福島第一原子力発電所 特定原子力施設に係る実施計画変更比較表（第Ⅱ章 2.5 汚染水処理設備等）

福島第一原子力発電所 特定原子力施設に係る実施計画変更比較表 (第Ⅲ章 第3編 2.2.2 敷地内各施設からの直接線ならびにスカイシャイン線による実効線量)

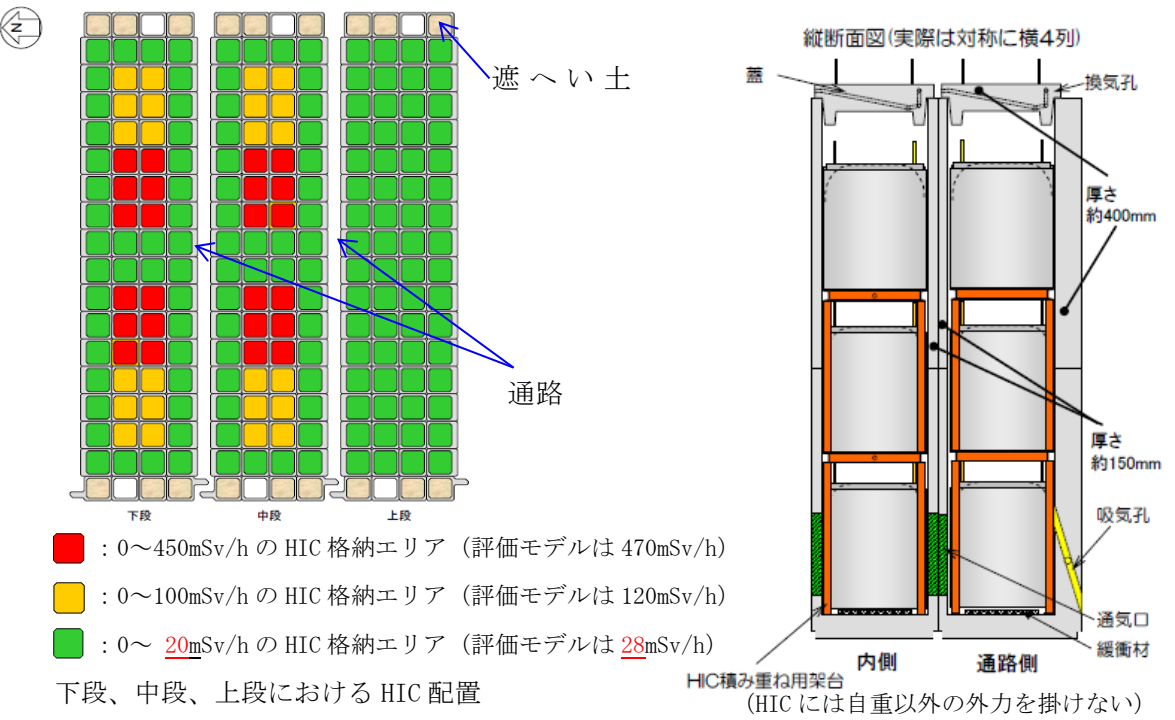
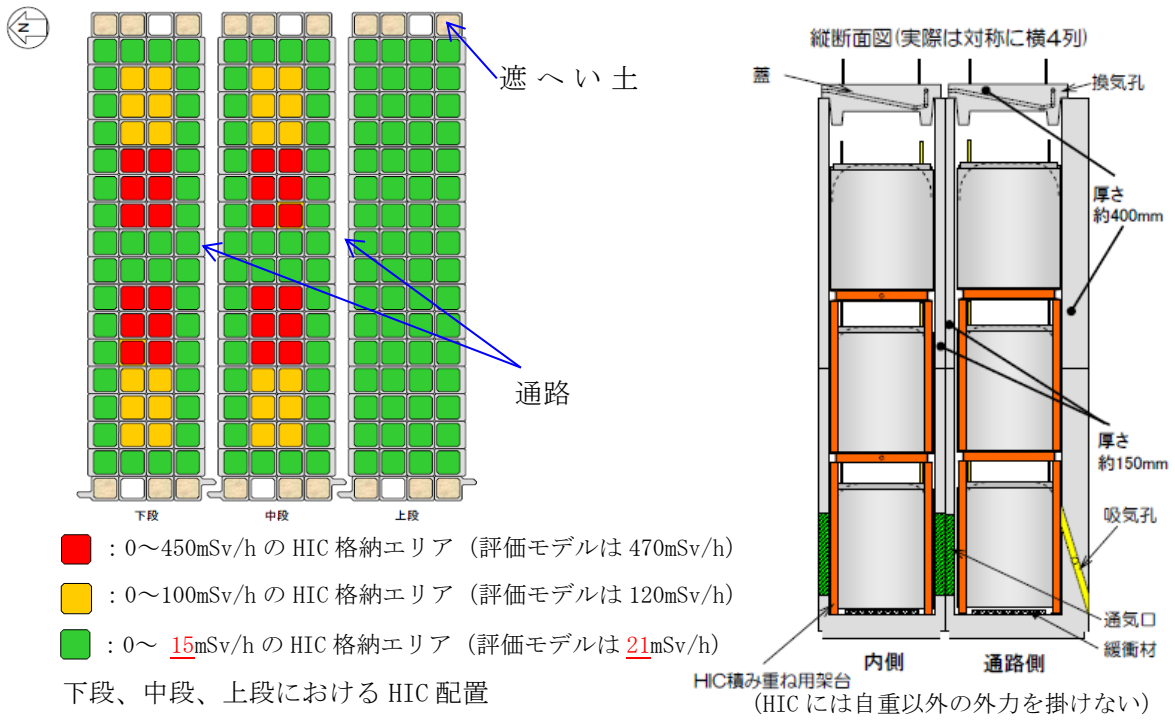
変更前	変更後	変更理由
<p style="text-align: center;">添付資料-2</p> <p style="text-align: center;">主要設備概要図</p> <p>(中略)</p>  <p style="text-align: center;">(c) 第三施設</p>  <p style="text-align: center;">(d) 第四施設</p> <p style="text-align: center;">図-5 使用済セシウム吸着塔一時保管施設概要図 (2/2)</p>	<p style="text-align: center;">添付資料-2</p> <p style="text-align: center;">主要設備概要図</p> <p>(中略)</p>  <p style="text-align: center;">(c) 第三施設</p>  <p style="text-align: center;">(d) 第四施設</p> <p style="text-align: center;">図-5 使用済セシウム吸着塔一時保管施設概要図 (2/2)</p>	<p style="text-align: center;">H I C 格納用ボックスカルバート保管体数の変更に伴う図面更新 (19ブロック目追加)</p>
